1er prix : Pranor

André Gold, architecte EPFL/SIA, Lausanne

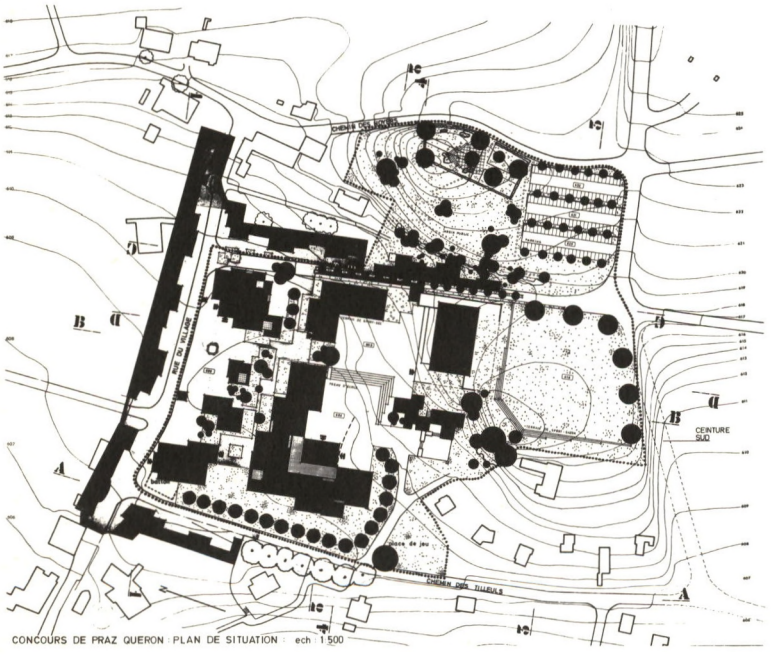
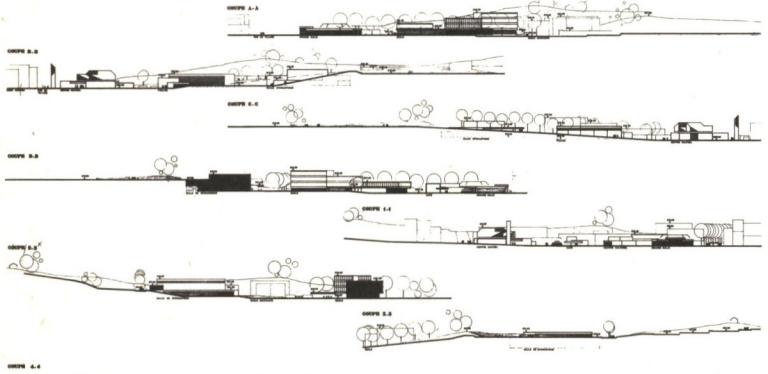
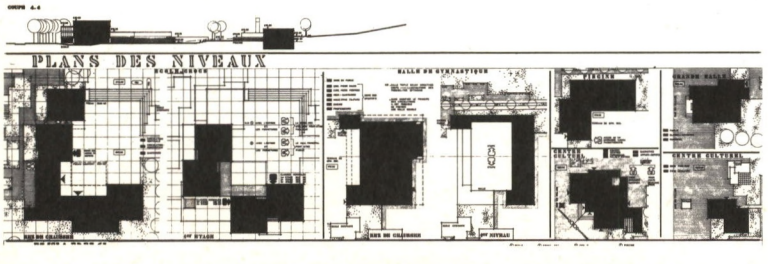
Le projet présente une certaine homogénéité et une bonne distribution des activités, ce qui offre une souplesse pour le plan directeur.
La position de la salle de gymnastique est particulièrement favorable ; en revanche, celle du parking constitue une atteinte au site et, de plus, elle se trouve trop éloignée du centre de gravité des activités.
Les espaces entre les bâtiments ou groupe de bâtiments sont surdimensionnés, de même que les cheminements ; ils ont toutefois l'avantage d'être prévus en zone facilement accessible au public et destinés à la rencontre.
Le nouveau groupe scolaire est bien intégré au collège actuel quoique son échelle semble quelque peu disproportionnée.
L'organisation proposée permet de résoudre les problèmes de relations nécessaires avec les écoles et le secteur public.
La liaison proposée avec l'axe principal prend sa valeur sous condition que la partie nord soit animée.

La qualité essentielle de cette étude réside dans l'analyse qu'elle pose des problèmes à résoudre, devenant ainsi un élément de références pour le plan directeur. C'est le début d'un instrument de travail pour la municipalité.
